改善箇所説明図

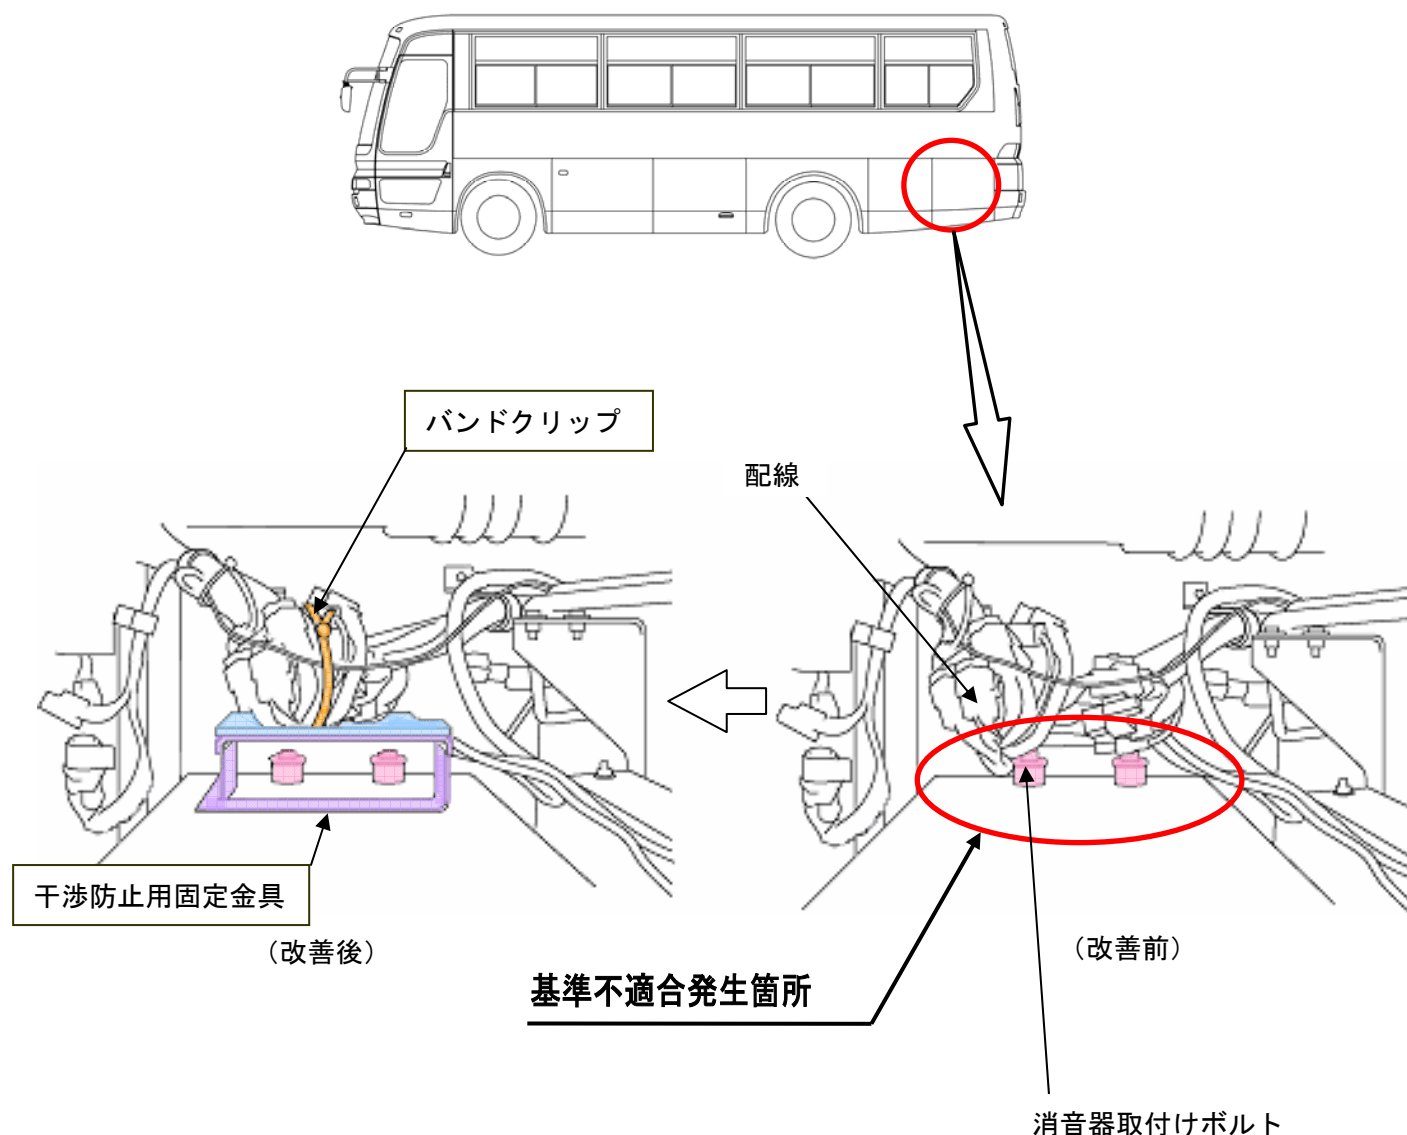
大型バスのエンジンルーム内電気配線の取り回しが不適切なため、当該配線が消音器を固定するボルトに干渉するものがある。そのため、そのままの状態で使用を続けると、走行中の車体の振動により当該配線の被覆が損傷、短絡し、最悪の場合、制動灯等後面の灯火器類が点灯しない又はエンストし、再始動しないおそれがある。

全車両、当該部に干渉防止用金具を追加し、当該金具に配線をバンドクリップで固定する。また当該配線を点検し、損傷のある場合は、配線を補修する。

注：□は、追加部品を示す。
